RESOLUCIÓN No 0162

“Por medio del cual se otorga un Permiso de Ocupación de Cauce”

- Con radicado interno No. 2022-2-75 del 19 de enero de 2022, **MALCAM CONSTRUCTORES S.A.S**, identificada con NIT. 900490236-7 y representada legalmente por el ingeniero Civil **HENRY EDUARDO LAZARO ORTIZ**, identificado con C.C N° 88.178.005 de Salazar – Norte de Santander, realizó solicitud formal con sus respectivos anexos ante la Corporación, para obtener el permiso de ocupación de cauce, para la ejecución del proyecto **“CONSTRUCCIÓN DE TRES (3) KILOMETROS EN LA VÍA DE ACCESO BAGADÓ – CHOCÓ OCCIDENTE”**

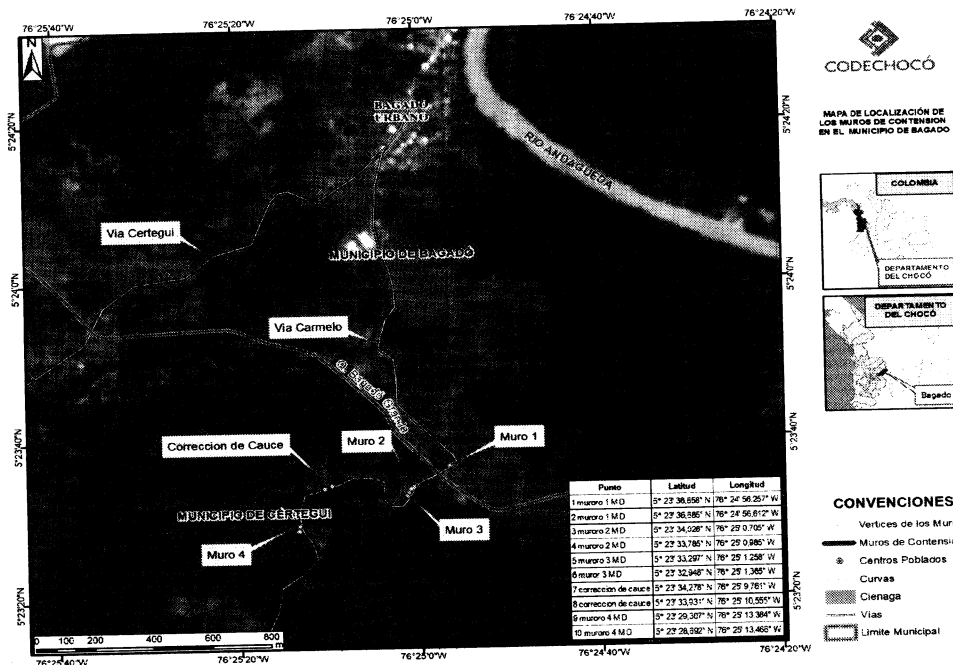
1. Se recomienda a CODECHOCO conceder permiso de ocupación de cauce a **MALCAM CONSTRUCTORES S.A.S**, identificada con NIT. 900490236-7 y representada legalmente por el ingeniero Civil **HENRY EDUARDO LAZARO ORTIZ**, identificado con C.C N° 88.178.005 de Salazar – Norte de Santander, responsables del proyecto **"CONSTRUCCIÓN DE TRES (3) KILOMETROS EN LA VÍA DE ACCESO BAGADÓ – CHOCÓ OCCIDENTE"** en las siguientes coordenadas, como se indica en la siguiente salida gráfica:

Localizadas en el Municipio de Bagadó, por un periodo de un (1) año para la ejecución de medidas de mitigación establecidas por la Comisión Técnica de CODECHOCO.

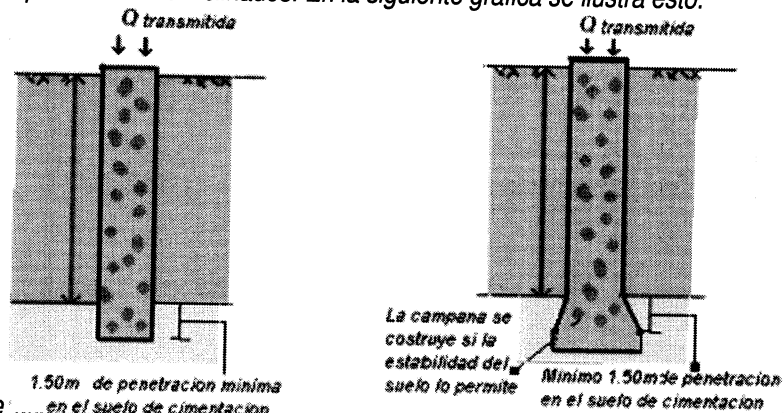
- Las pilas de cimentación serán de concreto reforzado y perforadas en el sitio, su sección será circular, de 6.0 m de longitud, con diámetro entre 0.90 m y 1.20 m, según la magnitud de las cargas que deban transmitir y se apoyaran en el suelo de cimentación recomendado, penetrando en él, mínimo 1.50 m.
- Para la carga máxima considerada se debe utilizar una pila con un diámetro adecuado que cumpla con esta condición.
- Cuando se tenga con precisión las cargas máximas de servicio por elementos que las transmitirán al suelo se revisarán los asentamientos teniendo en cuentas estas cargas.
- Si la estabilidad del suelo lo permite D puede ser el diámetro en la base acampanada, es decir, las pilas se pueden construir con campana o no, dependiendo de si el suelo de apoyo tiene la suficiente estabilidad para permitir cortes inclinados. En la siguiente grafica se ilustra esto.
